Nr sprawy: ZP.312.3.2024

Dotyczy: postępowania o udzielenie zamówienia publicznego prowadzonego w trybie przetargu nieograniczonego na podstawie art. 132 ustawy z dnia 11 września 2019 r. – Prawo zamówień publicznych na wykonanie robót budowlanych związanych z realizacją zadania pn. Modernizacja dziedzińców Zamku Książąt Pomorskich w Szczecinie w formule „wybuduj”.

ODPOWIEDZI NA PYTANIA DO TREŚCI SPECYFIKACJI WARUNKÓW ZAMÓWIENIA

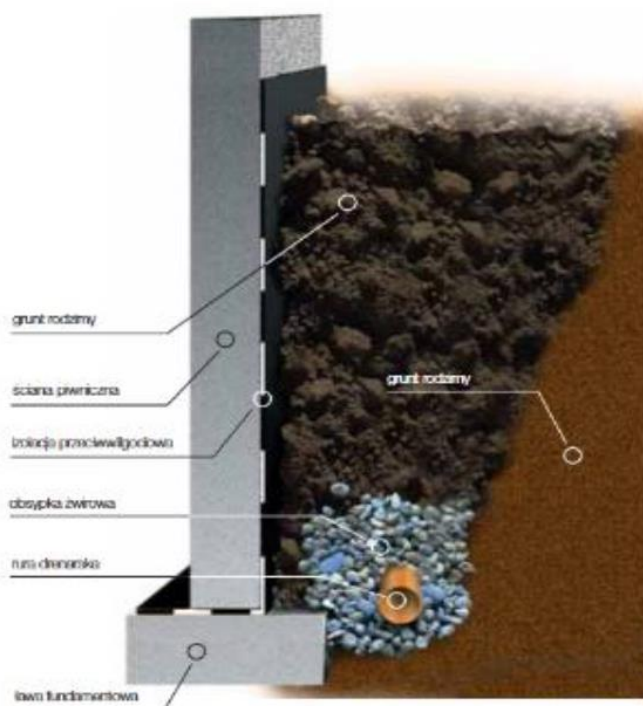
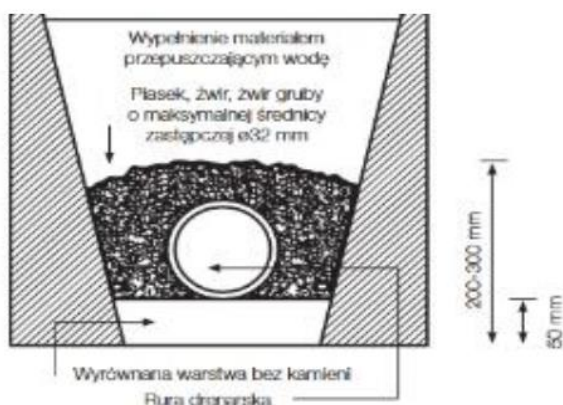
Prosimy o załączenie schematu wykonania drenażu wokół ścian dziedzińców.

Odpowiedź:

Zamawiający poniżej załącza schemat wykonania drenażu wokół ścian dziedzińców:
